改善箇所説明図

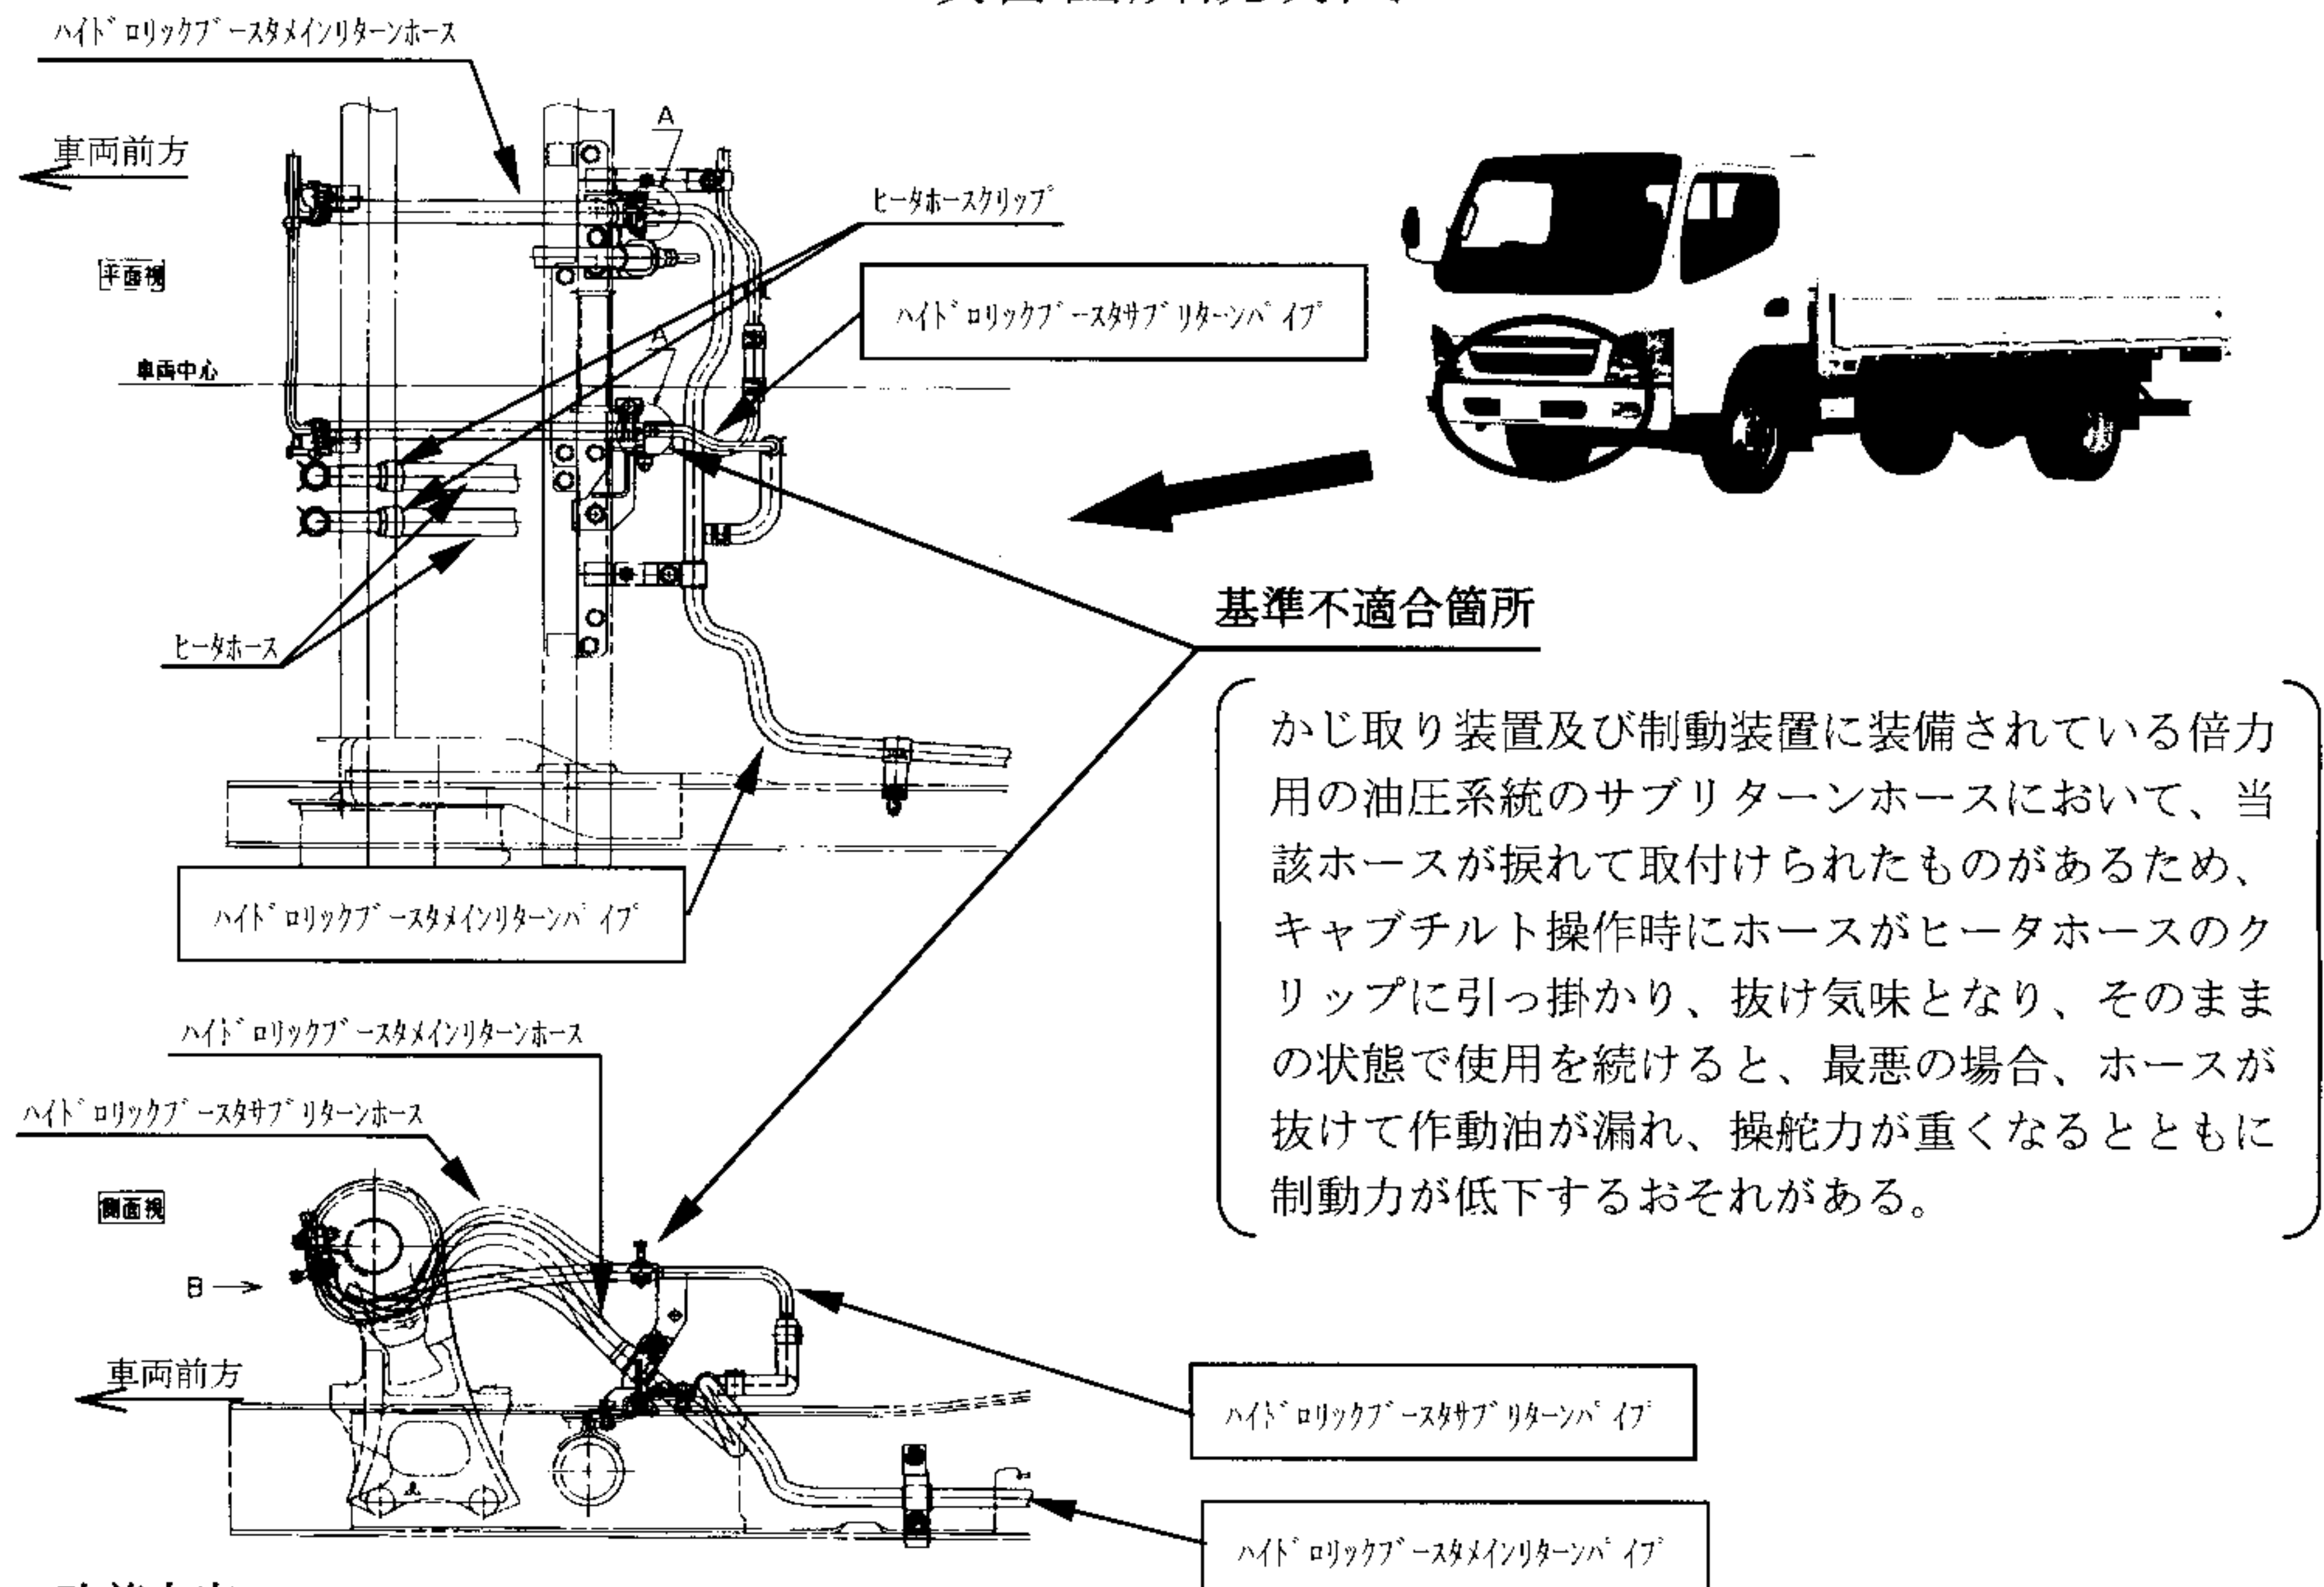
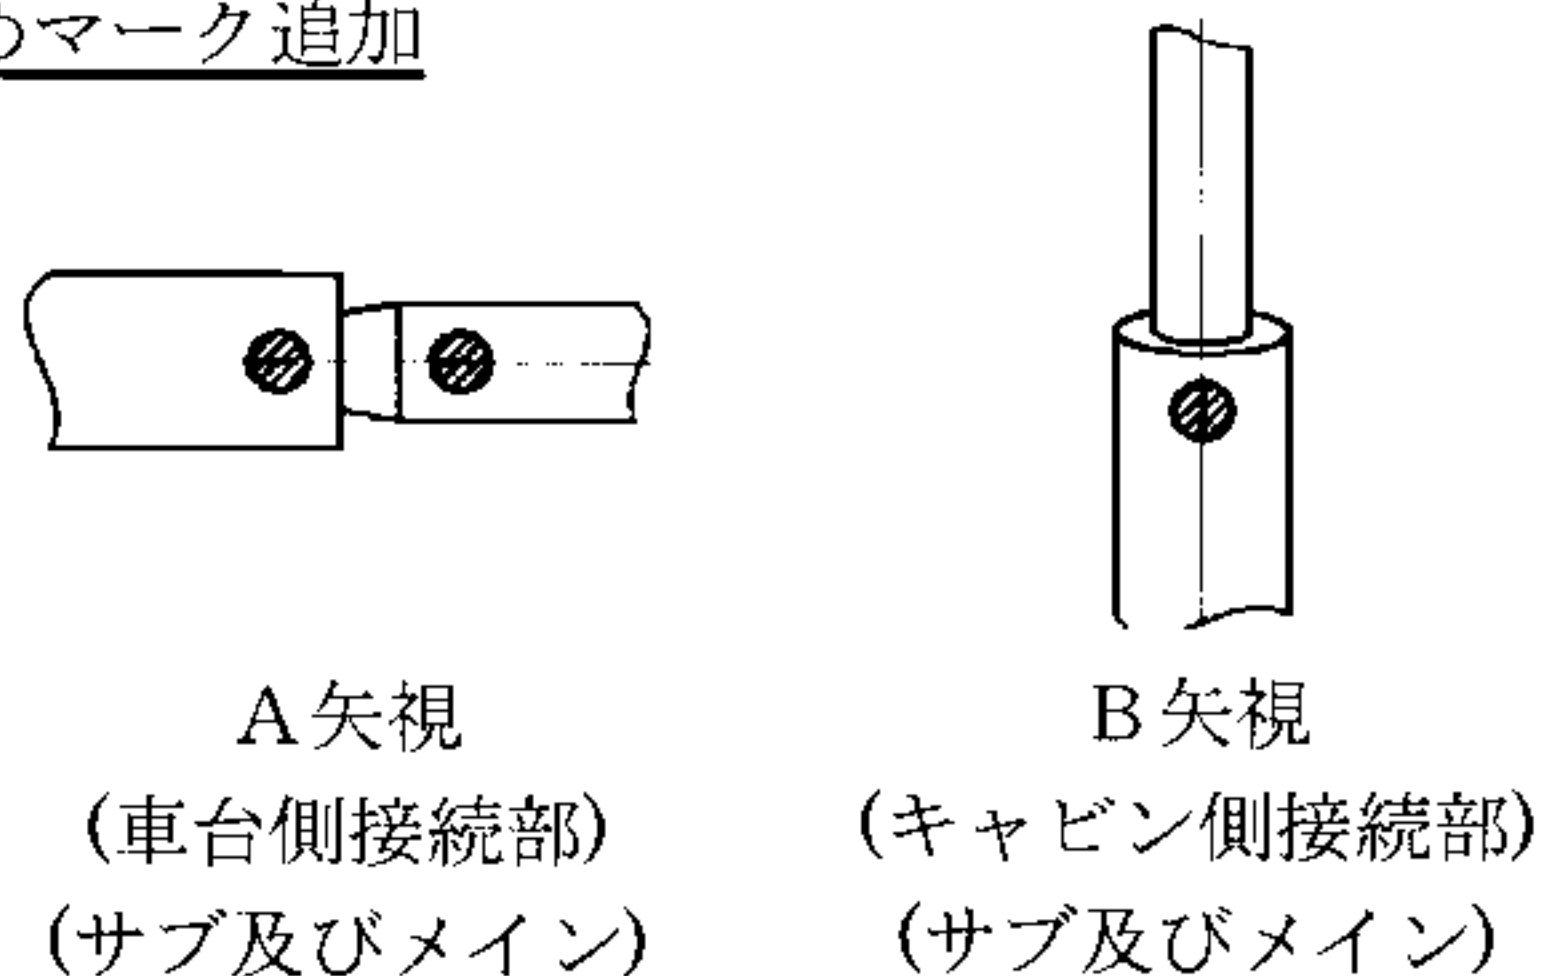
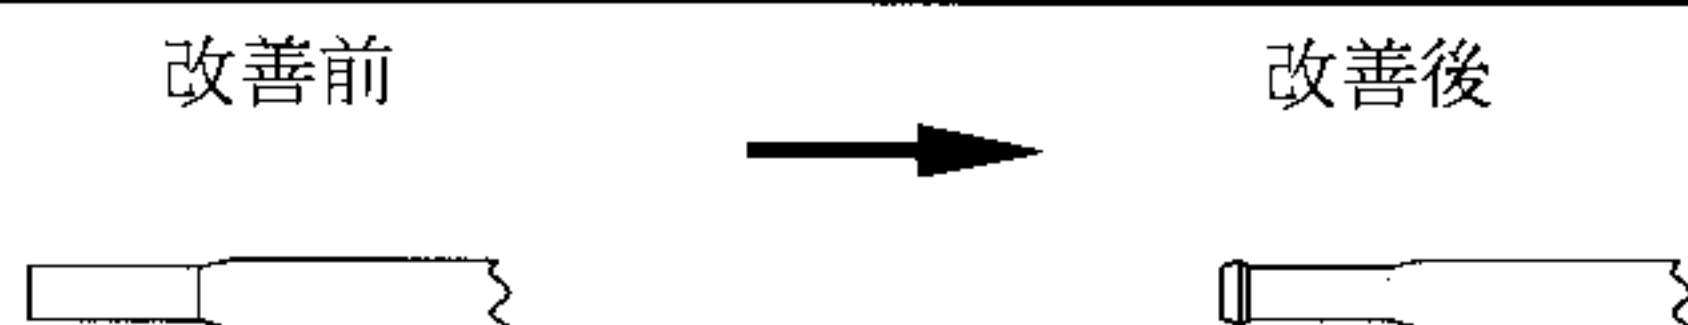
- ① 全車両、当該ホース取付け部のパイプを対策品（バルジ加工追加、合せマーク追加）に交換するとともに当該ホースを対策品（合せマーク追加）に交換し、固定クリップを追加する。
- ② ヒータホースのクリップの向きを修正する。

なお、当該油圧系統のメインリターンホース取付け部のパイプについても対策品（バルジ加工追加、合せマーク追加）に交換するとともにメインリターンホースを対策品（合せマーク追加）に交換する。

メイン及びサブリターンホースの位置決めマーク追加

メイン及びサブリターンパイプ端部に抜け防止加工追加

サブリターンホース固定クリップ追加
